**USINE DE DONIAMBO - NOUMEA
VERSE A SCORIES**

Ref : Mecater/SLN/28/GJ/A/2012

SYNTHESE ANNUELLE DES MISSIONS D'AUDIT 2011

Figure 4 : Coupe type du drain

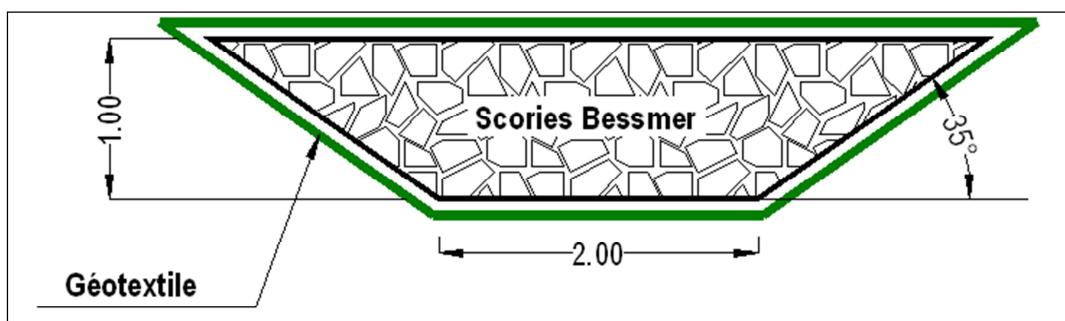
Dans le projet initial, les drains étaient composés par du galet de rivière et présentaient une section de 1 m^2 .

Suite à la demande de la SLN, nous avons substitué les galets de rivière par de la scorie bessemer. Afin d'assurer la même débitance, nous avons doublé les sections des drains. Ainsi, les drains feront 2 m^2 de section et seront entourés par du géotextile.

Figure 5 : Profil en long du drain débouchant sur le talus aval de la piste périphérique

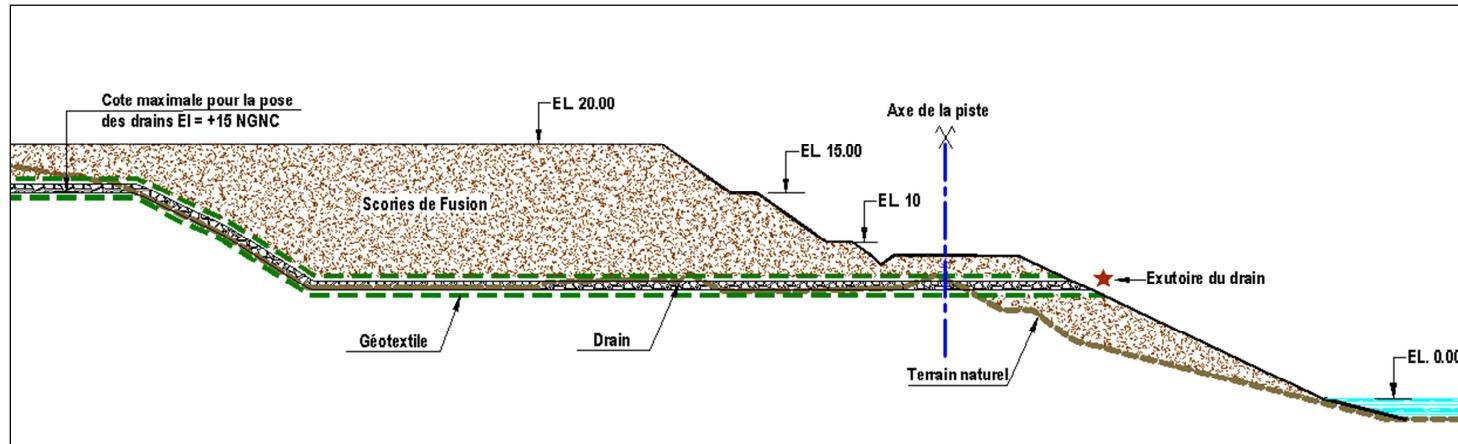
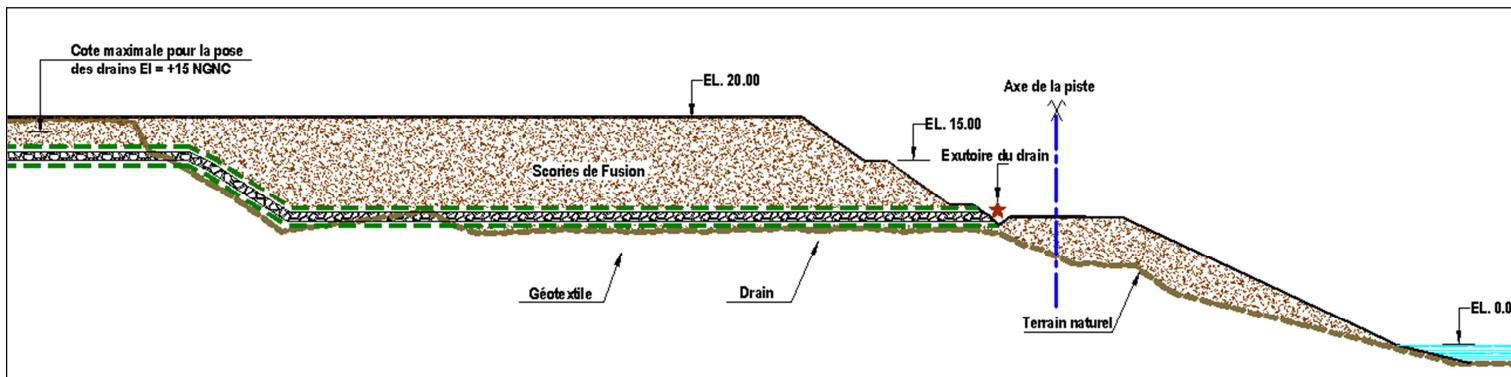
Vu l'existence des falaises dans l'emprise des futurs drains et dans le but d'optimiser les travaux de terrassement, nous tolérons la construction des drains en escalier. L'exploitant doit respecter les deux contraintes suivantes :

- La cote maximale pour la pose des drains est fixée à +15 NGNC.
- Les drains doivent déboucher soit dans le caniveau aménagé le long de la piste périphérique soit sur le talus aval de la piste périphérique

R3 : Anticiper la construction des drains 100, 101, 114, 115 et 116 et ce en respectant la nouvelle conception à savoir un profil en escalier.

Figure 10 : Implantation du dispositif d'auscultation au niveau de la verge à scorie

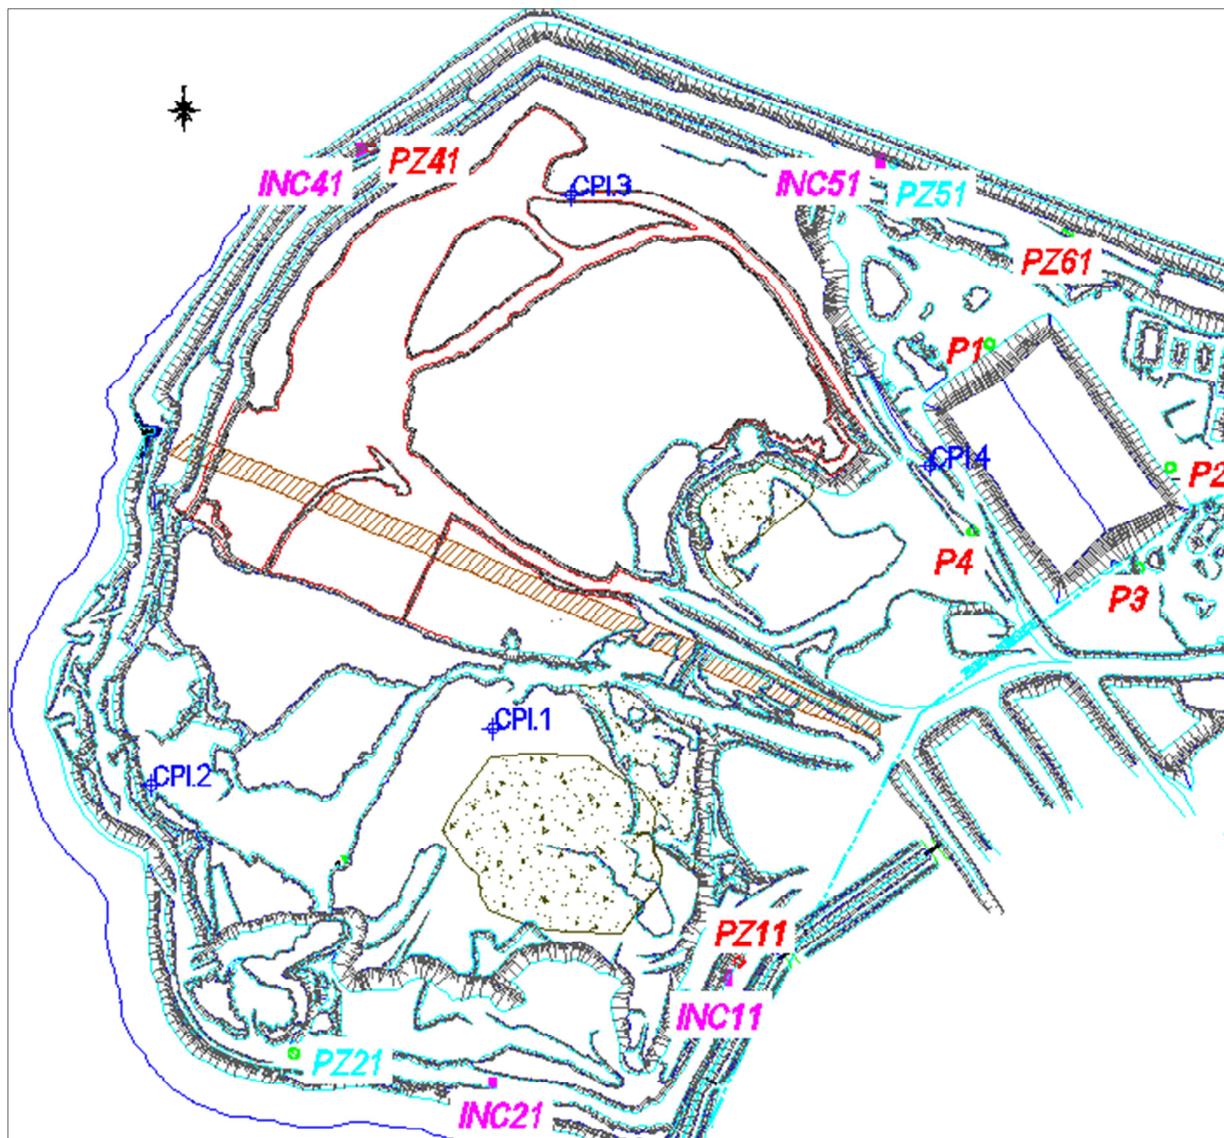
- La tête du tube inclinométrique INC11 a été endommagé par un engin ayant déplacé le pneu de protection (tube PVC complètement plié et rainures abîmées).
- Le sommet du tube piézométrique PZ11 a été recouvert d'un volume de terre.

Ainsi, nous recommandons de remplacer l'inclinomètre INC11 et de réparer le piézomètre PZ11.

R1 : Remplacer l'inclinomètre INC 11 et réparer le piézomètre PZ11

Figure 12: Profils des inclinomètres DBO INC21, A-Axis et DBO INC21, B-Axis

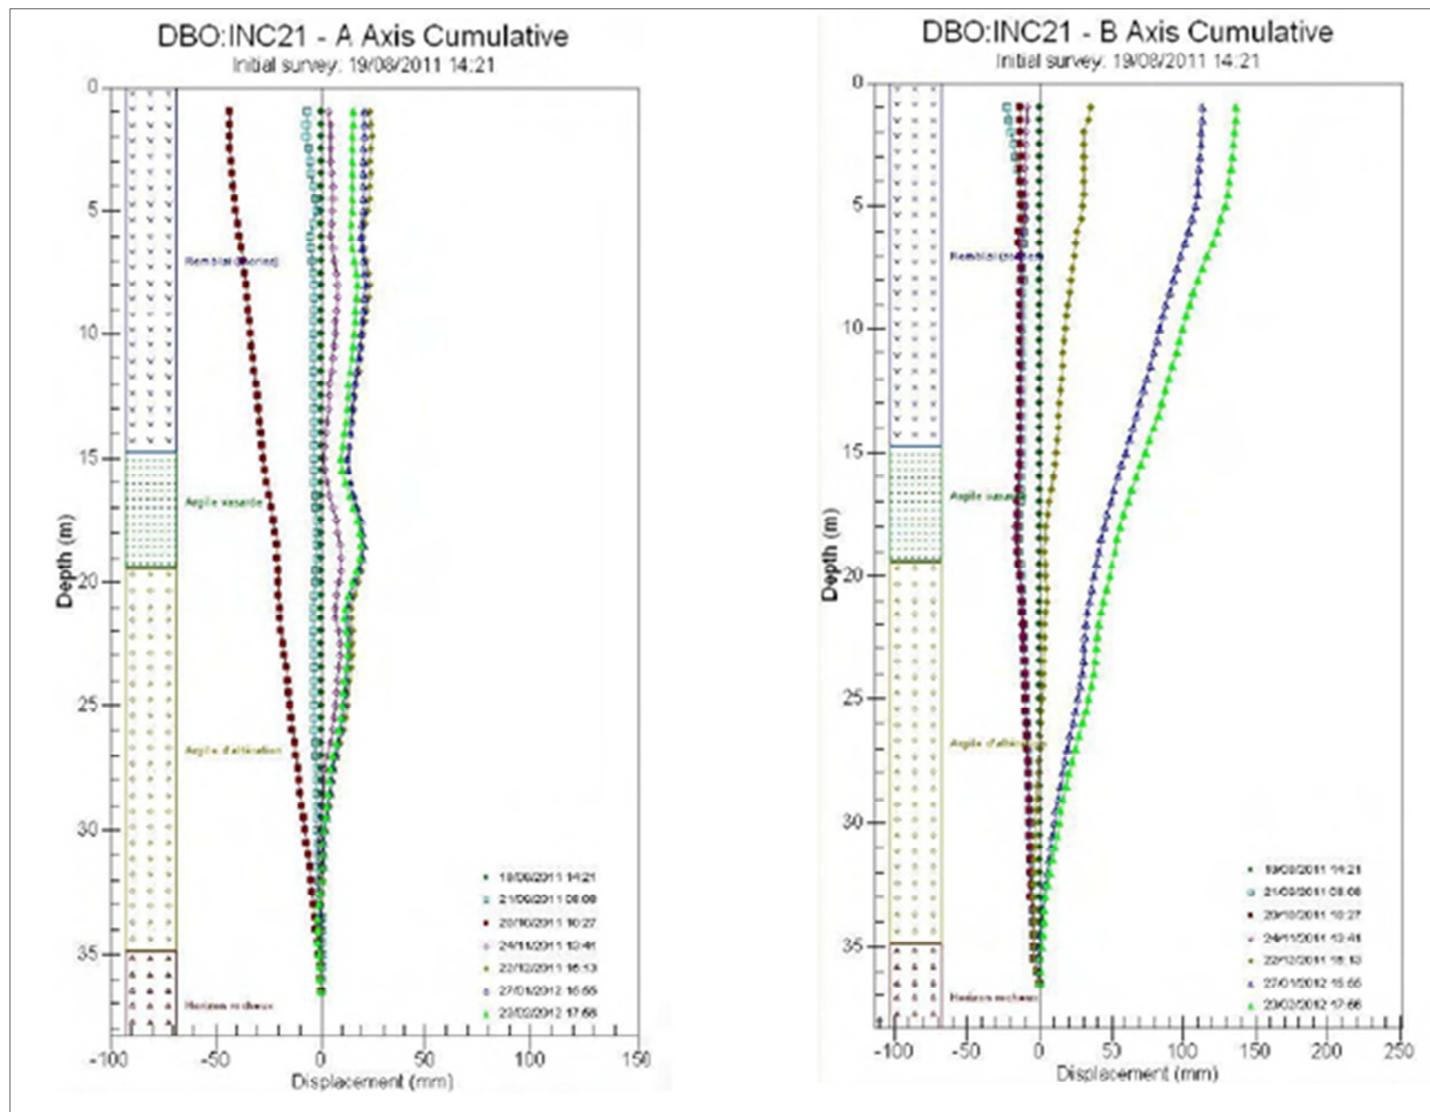
Nous tenons à préciser que les déplacements mesurés au niveau de l'inclinomètre INC21 nous semblent erronées. En effet, un déplacement de 7 cm au bout d'un mois au niveau d'une zone qui ne contient aucune activité de stockage est peu vraisemblable.
